AMENDMENT 1
AMENDEMENT 1

**Telecontrol equipment and systems –
Part 5-101: Transmission protocols – Companion standard for basic telecontrol
tasks**

This amendment has been prepared by IEC technical committee 57: Power systems management and associated information exchange.

Figure 104 – Procédure séquentielle, transmission des fichiers de données de perturbation

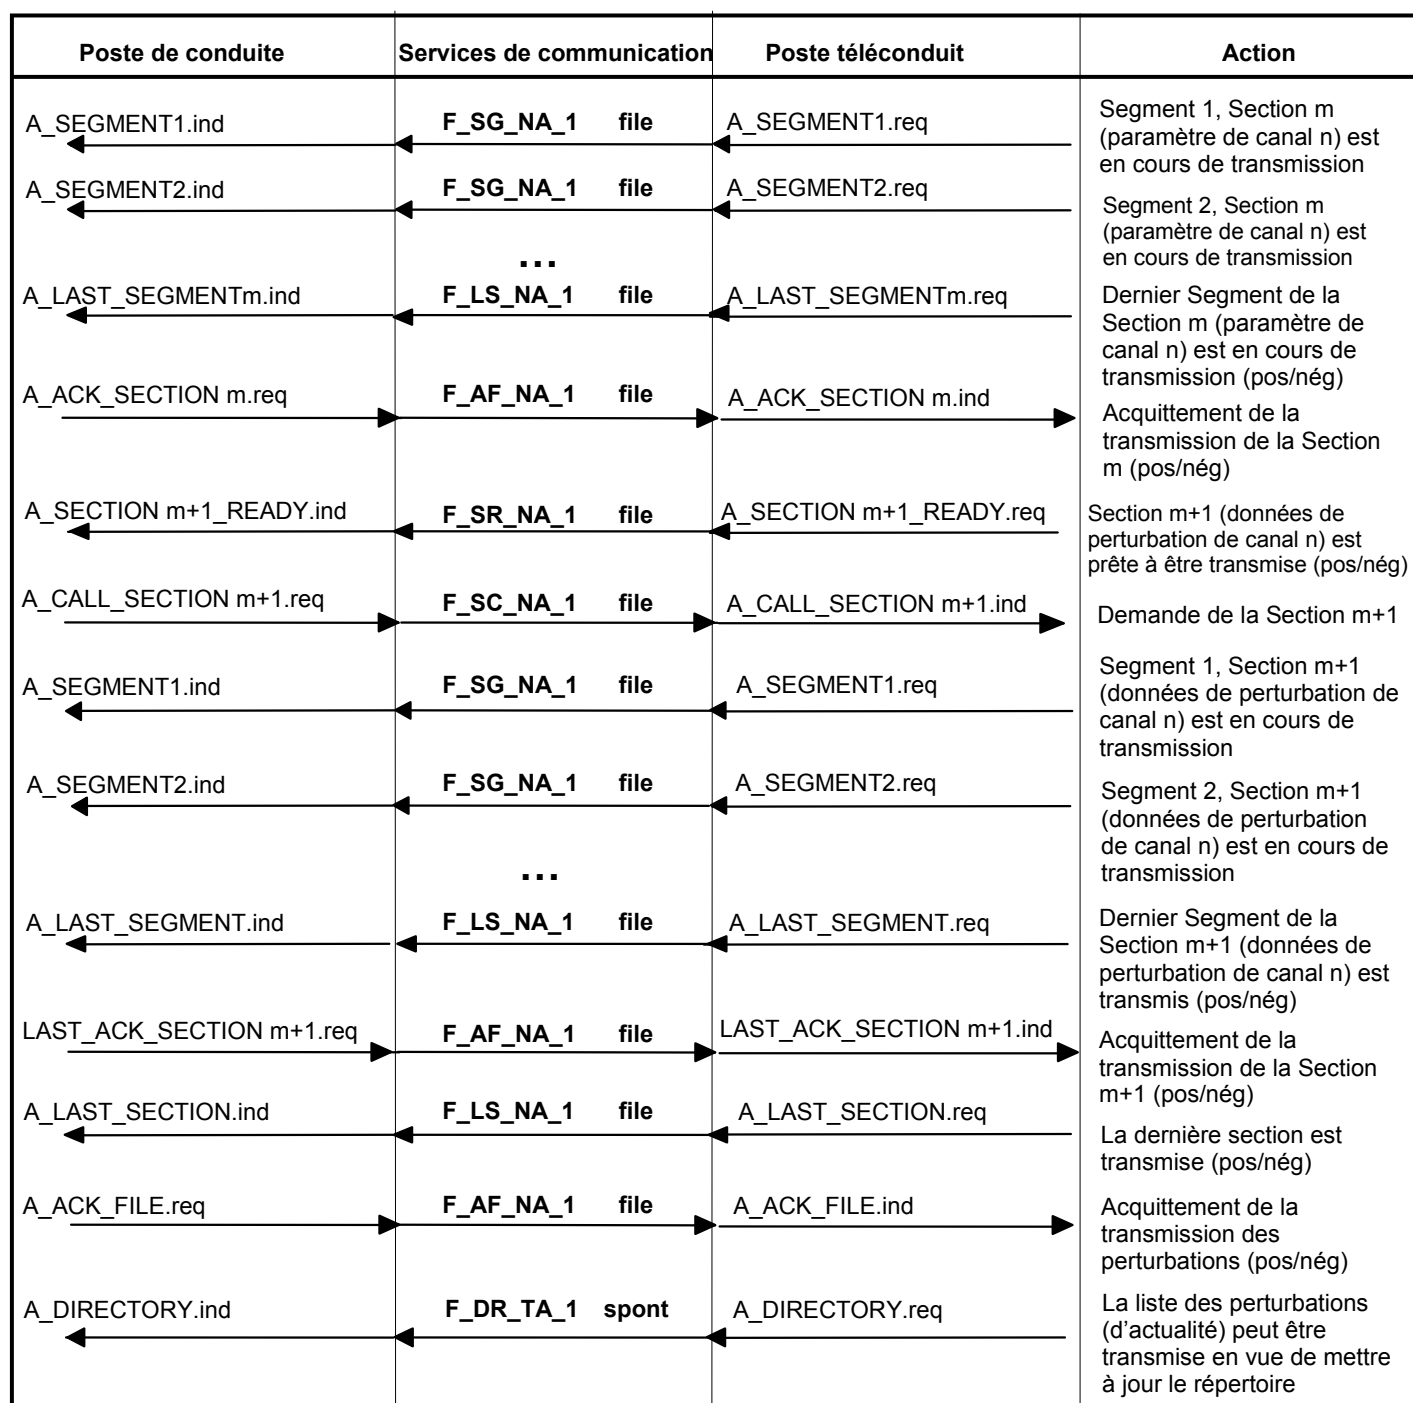
Remplacer la Figure 104 par la nouvelle Figure 104 suivante.

Poste de conduite	Services de communication	Poste téléconduit	Action
A_SELECT_FILE.req	F_SC_NA_1 file	A_SELECT_FILE.ind	Sélection des perturbations à transmettre (automatiquement ou par l'opérateur)
A_FILE_READY.ind	F_FR_NA_1 file	A_FILE_READY.req	La perturbation sélectionnée est prête à être transmise (pos/nég)
A_CALL_FILE.req	F_SC_NA_1 file	A_CALL_FILE.ind	Demande des perturbations à transmettre (automatiquement ou par l'opérateur)
A_SECTION1_READY.ind	F_SR_NA_1 file	A_SECTION1_READY.req	Section 1 (paramètre de perturbation) est prête à être transmise (pos/nég)
A_CALL_SECTION1.req	F_SC_NA_1 file	A_CALL_SECTION1.ind	Demande de la Section 1
A_SEGMENT1.ind	F_SG_NA_1 file	A_SEGMENT1.req	Segment 1, Section 1 (paramètre de perturbation) est en cours de transmission
A_SEGMENT2.ind	F_SG_NA_1 file	A_SEGMENT2.req	Segment 2, Section 1 (paramètre de perturbation) est en cours de transmission
	...		
A_LAST_SEGMENT1.ind	F_LS_NA_1 file	A_LAST_SEGMENT1.req	Dernier segment de la Section 1 (paramètre de perturbation) est transmis (pos/nég)

A_ACK_SECTION1.req	F_AF_NA_1 file	A_ACK_SECTION1.ind	Acquittement de la transmission de la Section 1 (pos/nég)
A_SECTION2_READY.ind	F_SR_NA_1 file	A_SECTION2_READY.req	Section 2 (marqueurs de perturbation) est prête à être transmise (pos/nég)
A_CALL_SECTION2.req	F_SC_NA_1 file	A_CALL_SECTION2.ind	Demande de la section 2

Poste de conduite	Services de communication	Poste téléconduit	Action
A_SEGMENT1.ind	F_SG_NA_1 file	A_SEGMENT1.req	Segment 1, Section 2 (marqueurs de perturbation) est en cours de transmission
A_SEGMENT2.ind	F_SG_NA_1 file	A_SEGMENT2.req	Segment 2, Section 2 (marqueurs de perturbation) est en cours de transmission
	...		
A_LAST_SEGMENT2.ind	F_LS_NA_1 file	A_LAST_SEGMENT2.req	Dernier segment de la Section 2 (marqueurs de perturbation) est transmis (pos/nég)
A_ACK_SECTION2.req	F_AF_NA_1 file	A_ACK_SECTION2.ind	Acquittement de la transmission de la Section 2 (pos/nég)
A_SECTION3_READY.ind	F_SR_NA_1 file	A_SECTION3_READY.req	Section 3 (paramètre de canal 1) est prête à être transmise (pos/nég)
A_CALL_SECTION3.req	F_SC_NA_1 file	A_CALL_SECTION3.ind	Demande de la Section 3
A_SEGMENT1.ind	F_SG_NA_1 file	A_SEGMENT1.req	Segment 1, Section 3 (paramètre de canal 1) est en cours de transmission
A_SEGMENT2.ind	F_SG_NA_1 file	A_SEGMENT2.req	Segment 2, Section 3, (paramètre de canal 1) est en cours de transmission

...		
A_LAST_SEGMENT3.ind	F_LS_NA_1 file	A_LAST_SEGMENT3.req	Dernier Segment de la Section 3 (paramètre de canal 1) est transmis (pos/nég)
A_ACK_SECTION3.req	F_AF_NA_1 file	A_ACK_SECTION3.ind	Acquittement de la transmission de la Section 3 (pos/nég)
A_SECTION4_READY.ind	F_SR_NA_1 file	A_SECTION4_READY.req	Section 4 (données de perturbation de canal 1) est prête à être transmise (pos/nég)
A_CALL_SECTION4.req	F_SC_NA_1 file	A_CALL_SECTION4.ind	Demande de la Section 4
A_SEGMENT1.ind	F_SG_NA_1 file	A_SEGMENT1.req	Segment 1, Section 4 (données de perturbation de canal 1) est en cours de transmission
A_SEGMENT2.ind	F_SG_NA_1 file	A_SEGMENT2.req	Segment 2, Section 4 (données de perturbation de canal 1) est en cours de transmission
	...		
A_LAST_SEGMENT4.ind	F_LS_NA_1 file	A_LAST_SEGMENT4.req	Dernier Segment de la Section 4 (paramètre de canal 1) est transmis (pos/nég)
A_ACK_SECTION4.req	F_AF_NA_1 file	A_ACK_SECTION4.ind	Acquittement de la transmission de la Section 4 (pos/nég)

⋮		
A_SECTIONm_READY.ind	F_SR_NA_1 file	A_SECTION m_READY.req	Section m (paramètre de canal n) est prête à être transmise (pos/nég)
A_CALL_SECTION m .req	F_SC_NA_1 file	A_CALL_SECTION m.ind	Demande de la section m
